IBSNM  
Ingenieur-Büro für Systemanalyse  
und Numerische Modellierung

Datum  
03.07.2018

### Stellungnahme zum Rahmenplan „Abflussverbessernde Maßnahmen an der Unteren Mittel-elbe“ - Geplante Deichrückverlegung zwischen Bleckede und Radegast bei Vitico -

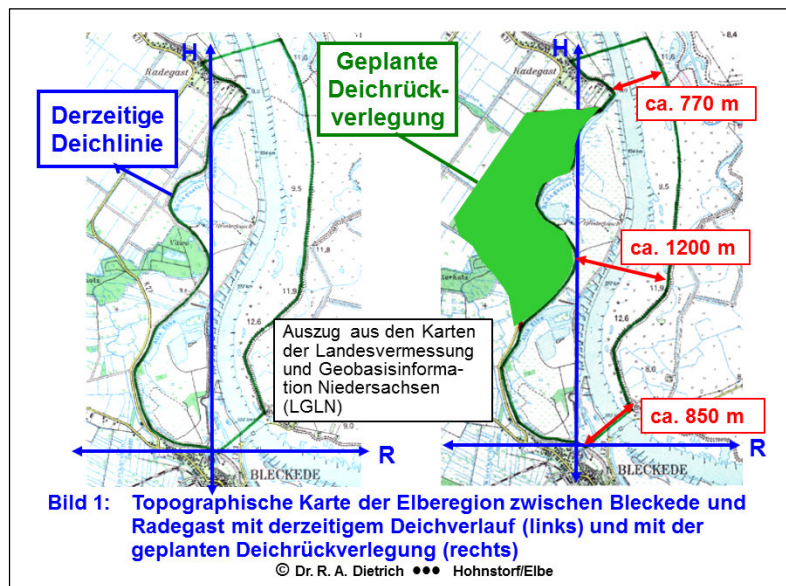
Auf dieser Strecke, zwischen Bleckede und Radegast, befinden sich drei schmale Abfluss-querschnitte (s. Bild 1), und zwar bei Bleckede (Elbe-km 550,0), Vitico (ca. Elbe-km 552,0) und Radegast (Elbe-km 555,0). Die Abflussbreite, die bei einem extremen Hochwasser zur Verfügung steht, beträgt bei Bleckede ca. 850 m, bei Vitico ca. 1200 m und bei Radegast ca. 770 m.

Nun soll aufgrund von Bestrebungen der in Niedersachsen zuständigen Institutionen gerade die Abflussbreite bei Vitico (ca. 1200 m), die größer ist als die zwei Abflussbreiten bei Bleckede und Radegast, als „abflussverbessernde Maßnahme“ verbreitert werden.

1. Was soll/kann mit dieser Deichrückverlegung zwischen zwei schmalen Abflussbreiten erreicht werden?

2. Soll die Deichrückverlegung bei Vitico nach den Kriterien des Hochwasser- oder des Naturschutzes erfolgen?
3. Soll diese geplante Maßnahme aus den Finanzmitteln für den Hochwasserschutz oder aus den für den Naturschutz finanziert werden?
4. Welche Ziele werden hierbei in erster Linie für den Hochwasserschutz verfolgt?
5. Geht es hierbei wirklich in erster Linie um den Hochwasserschutz?
6. Oder werden ganz andere Ziele verfolgt?
